project: **1895 Fort bij Rijnauwen**
datum: **22 juni 2021**
onderwerp: **Toelichting opmerkingen MooiSticht, Kruithuis OU 942036**

Foto 1: aanzicht gevel Kruithuis. In rood omcirkeld de te verwijderen ventilatieroosters.

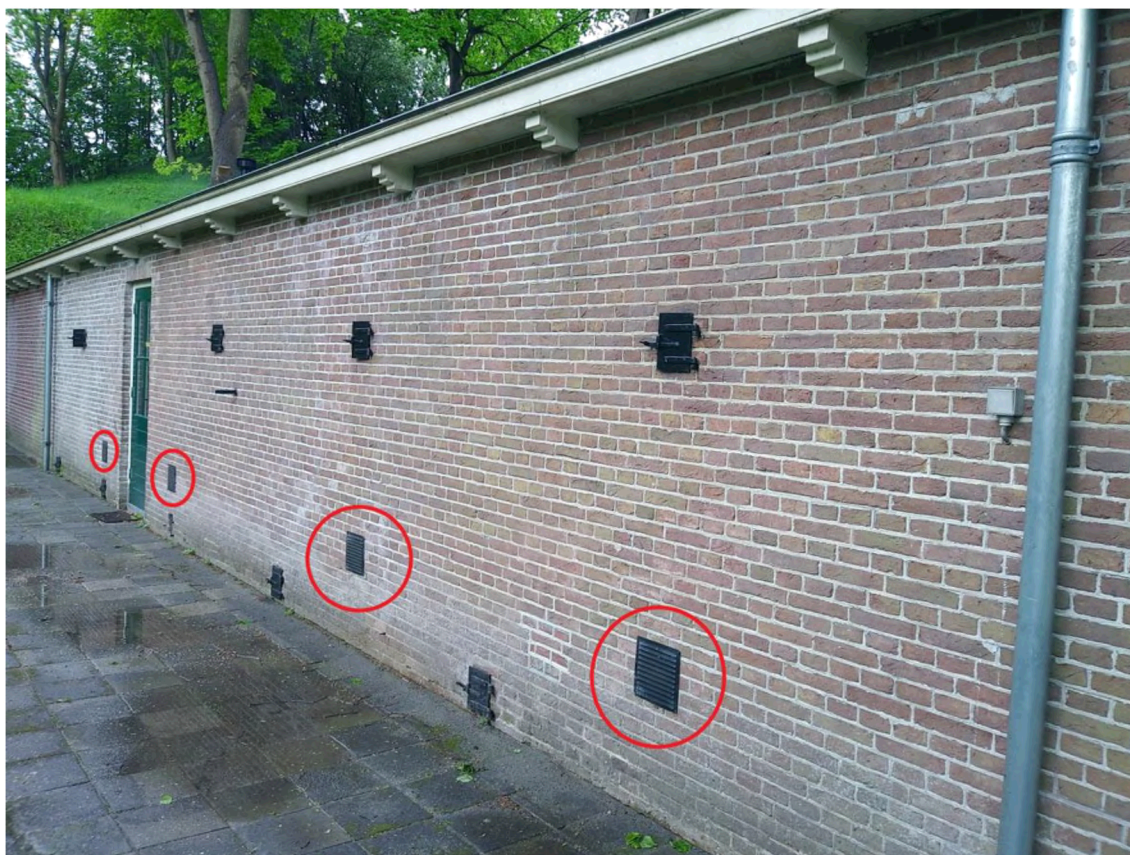
M.b.t. de ventilatieroosters van het Kruithuis is mogelijk een misverstand ontstaan. In de gevels zitten twee typen ventilatieopeningen: de oorspronkelijke welke behoren bij de functie van kruitopslag en roosters welke door de eigenaar in later stadium zijn aangebracht om voor ventilatie van de ruimte te zorgen. De oorspronkelijke roosters worden aan de buitenzijde met een gietijzeren luikje afgedekt, deze constructie blijft gehandhaafd. De later aangebrachte ventilatieopeningen (afgedekt met een zwart aluminium rooster) worden volgens het ingediende plan verwijderd en dichtgemetseld. Op onderstaande foto's zijn enkele van deze roosters aangegeven, welke oorspronkelijk zijn en welke verwijderd worden.

Foto 2: detail te verwijderen ventilatierooster.

Foto's 3 en 4: detail oorspronkelijke en te handhaven ventilatieopeningen.
